Aanvulling op milieueffectrapport

# STERKE LEKDIJK

Salmsteke Ontkiemt!

HOOGHEEMRAADSCHAP  
DE STICHTSE  
RIJNLANDEN

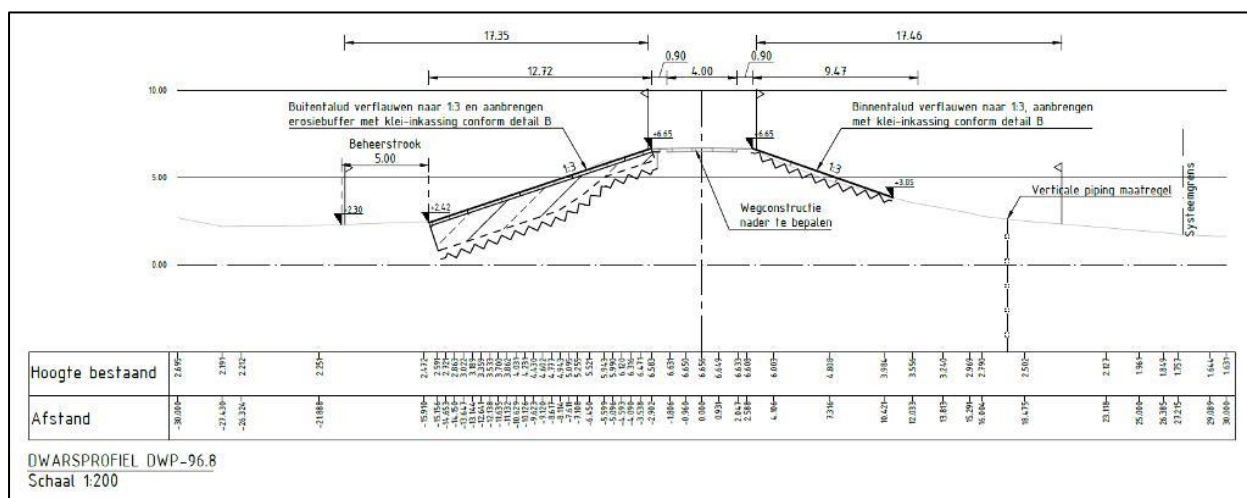
*Net als voor andere dijktrajecten die onderdeel uitmaken van de Sterke Lekdijk, is voor het dijkontwerp uitgegaan van een binnendijkse en buitendijkse beheerstrook van 5 meter breed en een dijktaalud van 1:3. Het laatste betekent dat het talud op sommige plaatsen verflauwd zal moeten worden. Vooral het realiseren van een binnendijkse beheerstrook is complex, vanwege de kruising met de (cultuurhistorisch waardevolle) opritten langs de dijk.*

*Het MER wekt de suggestie dat deze maatregelen nodig zijn vanwege de veiligheidsopgave, maar dit is niet voldoende onderbouwd. Het is daardoor onduidelijk in hoeverre de taludverflauwing en de beheerstroken zijn gerelateerd aan de veiligheidsopgave of voortkomen uit de wens van HDSR het beheer te vergemakkelijken. Een variant zonder deze maatregelen is in het MER niet onderzocht.*

*De taludverflauwing heeft een negatief effect op het landschap, de effecten van de beheerstroken op het landschap zijn in het MER niet beoordeeld. Vanwege de mogelijke negatieve effecten hiervan, vindt de Commissie het van belang voor de besluitvorming dat nut en noodzaak van deze maatregelen beter worden onderbouwd, of dat ook een variant zonder deze maatregelen wordt onderzocht.*

*De commissie adviseert om in een aanvulling op het MER, voordat het besluit over het projectplan wordt genomen:*

- *ofwel een variant zonder beheerstroken en zonder binnendijkse taludverflauwing volwaardig te vergelijken met de andere varianten;*
- *ofwel een betere onderbouwing te leveren van nut en noodzaak van deze maatregelen, waarbij het voldoen aan de waterveiligheidsdoelen nadrukkelijk los wordt gezien van het beheer.*

*In beide gevallen is van belang dat de effecten van de beheerstroken (vooral op het landschap) alsnog worden beschreven en beoordeeld.*

Het belang van een binnentalud met een helling van 1:3 of flauwer is gedurende de planuitwerking in beeld gekomen en door het hoogheemraadschap uitvoerig beschouwd en afgewogen<sup>4</sup>. Het heeft geleid tot een standpunt dat als volgt kan worden samengevat: Een belangrijk onderdeel van de dijk is het talud (het steile gedeelte direct onder de kruin). Op dat talud is een goede erosiebestendigheid van groot

belang. Mocht er in extreme omstandigheden water over de dijk heen komen, dan mag er bij de taluds van de dijk geen erosie optreden, dit maakt de dijk minder sterk. Een erosiebestendig talud bestaat uit een goede grasmat, een goede kleilaag en een voldoende flauw talud. Voor de Lekdijk geldt dat het talud niet overal flauw genoeg is. Waar nodig voor de waterveiligheid, zullen we daarom het talud verflauwen. De belangrijkste argumenten voor het herstellen van het binnentalud bij Salmsteke zijn hieronder opgenomen en beschreven in de *Ontwerprapportage Dijk*<sup>5</sup>:

- Erosie van de grasbekleding wordt bepaald door verschillende factoren: de belasting (o.a. het overslagdebiet en de taludhelling) en de sterkte (o.a. sterkte van de graskleding en de ondergrond). Een 1:3 talud is niet gerealiseerd ter voorkoming van erosie van het binnentalud maar om afschuiven van het gehele binnentalud te voorkomen. Aan het einde van de planuitwerking bleek namelijk dat een 1:3-talud nodig was om te kunnen voldoen aan het faalmechanisme “Afschuiven bekleding binnentalud” (GABI), in combinatie met het gekozen toelaatbare golfoverslagdebiet, dat is aangehouden om een verhoging van de kruin te voorkomen. Daarnaast wordt met een taludhelling steiler dan 1:3 (naast afschuiven) ook niet voldaan aan de gestelde eisen voor erosie van de grasbekleding. Daarmee is het terugbrengen van een 1:3-talud dus onderdeel van de waterveiligheidsopgave.

- Het ontwerpprofiel met een 1:3-talud voldoet slechts nét aan de eisen met betrekking tot macrostabiliteit binnentalud (STBI) in een overslagsituatie. Oftewel, er is geen extra robuustheid aanwezig in de ontwerpberoeeningen als gevolg van een 1:3-talud. Hiermee ontstaat de kans dat dit dijktraject binnen de komende vijftig jaar weer wordt afgekeurd en vóór die tijd opnieuw aangepakt dient te worden.

- Het oorspronkelijke binnentalud was na de vorige dijkversterking veelal 1:3, maar heeft door zetting op sommige plaatsen een wat holler dijkprofiel gekregen. Een herstellen van het oorspronkelijk 1:3-talud leidt niet tot een vergroting van het bestaande ruimtebeslag van het binnentalud; de ligging van de binnenteenlijn (waar de dijk ophoudt en het binnendijkse gebied begint) blijft onveranderd. Ook blijft het profiel gekenmerkt door een hol, getailleerd profiel met langzaam aflopend profiel richting achterland (zie *Figuur 1*).

- Het grootste gedeelte van het binnentalud gaat hoe dan ook op de schop, om de verticale pipingmaatregel te kunnen realiseren. Het terugbrengen van een 1:3-talud is daarom kosten- en uitvoeringstechnisch relatief eenvoudig te implementeren binnen het project Salmsteke. Uitvoeringstechnisch leidt het ook tot vrijwel geen extra hinder en/of overlast voor de omgeving.

- Tot slot hecht de beheerorganisatie grote waarde aan het veilig en goed kunnen onderhouden van een goede erosiebestendige grasbekleding. Om goed beheer en onderhoud mogelijk te maken is een 1:3-talud ook noodzakelijk om de waterkerende functie van de waterkering gedurende de levensduur daadwerkelijk te kunnen garanderen.
